# Plan Local d'Urbanisme

## Annexes n° 2 à la délibération d'approbation *Evolutions du document d'urbanisme à l'issue de l'enquête publique*

## CONCERNANT LE PROJET DE REVISION GENERALE DU PLU

### **Evolution du classement des parcelles 970, 1259, 339, 970**

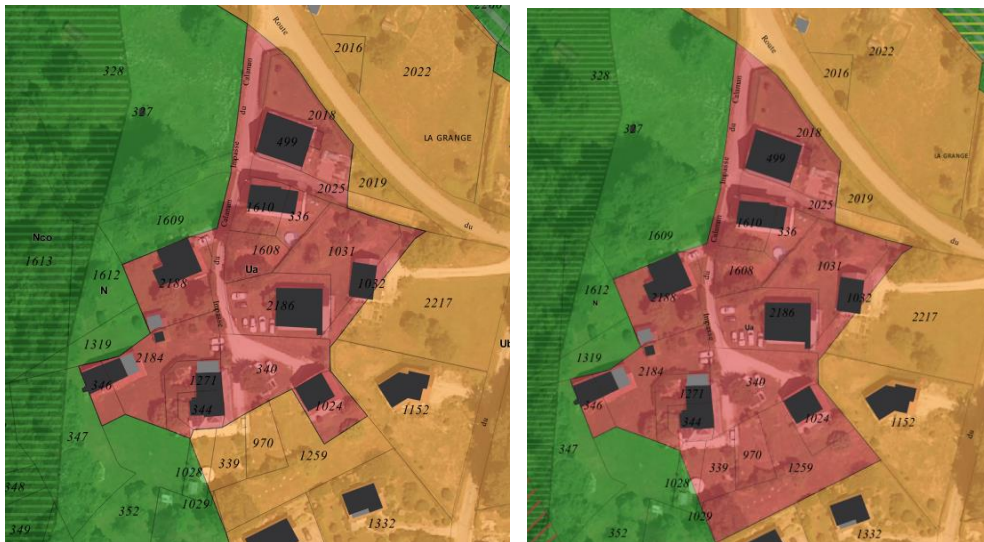
Au lieu-dit Le CALAMAN, les propriétaires des parcelles 1024, 1259, 970 et 340 demandent à ce que l'ensemble de ces parcelles soient classées en totalité en Ua. Une demande a également été formulée en ce sens pour la parcelle 339.

La commune souhaite répondre favorablement à cette demande : les parcelles 339, 970 et 1259 seront intégrées à la zone Ua, Afin que le zonage soit cohérent, la partie de la parcelle 1028 inscrite en zone Ub (environ 80 m<sup>2</sup>) sera également inscrite en zone Ua.
